Bogotá D.C. 9 de Mayo de 2022
C - 2022-0036

Asunto: Observaciones al Plan Parcial de Renovación Urbana Centro Urbano- Etapa de Formulación

Fuente: Estudio de valoración patrimonial del Centro Urbano Antonio Nariño (Pg.8): PPRU Centro Urbano.

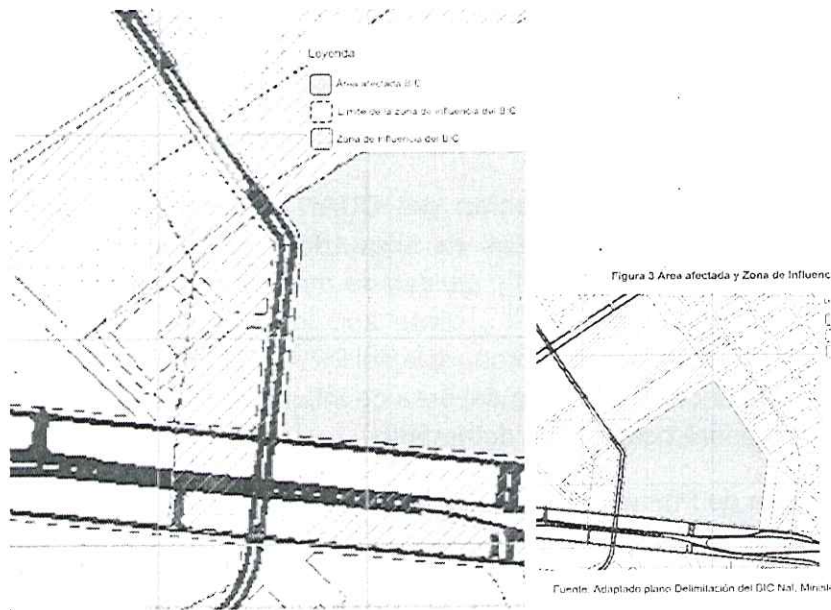
3.1 **Zona de Influencia del CUAN:** De acuerdo a la resolución 1359 del 24 de mayo de 2013 del Ministerio de Cultura, la zona de influencia del CUAN "está comprendida por 100 metros lineales contados a partir de la finalización del área afectada" (Art 1), lo que corresponde a más del 70% del área del PPRU - Centro Urbano, hace parte del área de influencia del CUAN. Tal como lo muestra la figura siguiente.
